Mission régionale d'autorité environnementale
CENTRE - VAL DE LOIRE

Avis délibéré
sur la déclaration de projet
pour la réalisation d'un projet photovoltaïque
emportant mise en compatibilité du PLUiH
de la communauté de communes Canaux et Forêts en Gâtinais
(45)

N°MRAe CVL-2026-
0011307/A PP

Zonage du PLUi-H en vigueur

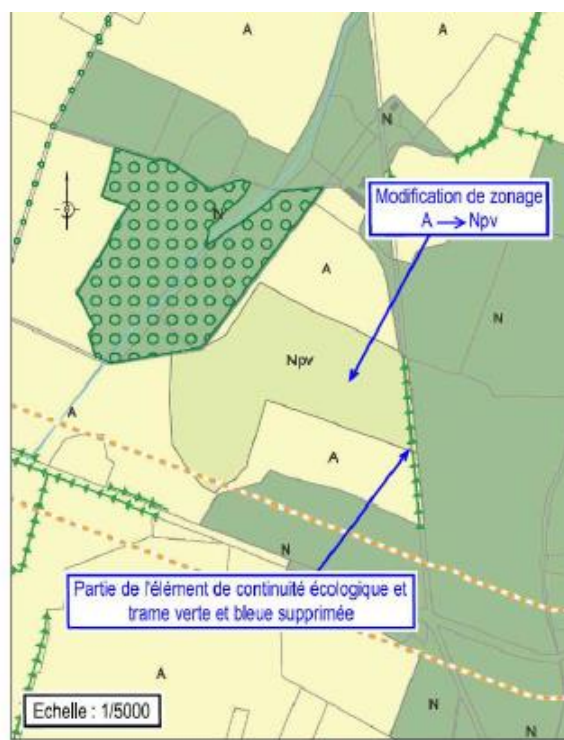
- le règlement graphique faisant apparaître le changement du classement de l'emprise (8,27 ha sont classés en Npv) ainsi que la suppression d'une haie sur 26 m protégée à l'est du projet afin de permettre l'accès de la centrale photovoltaïque, sans que la destruction de cette haie ne soit justifiée ;
- et le règlement écrit qui précise dorénavant que sont autorisées en secteur Npv « *les constructions et installations liées à des projets photovoltaïques (et plus des centrales solaires agrivoltaïques), à condition d'être intégrées dans l'environnement paysager* ».
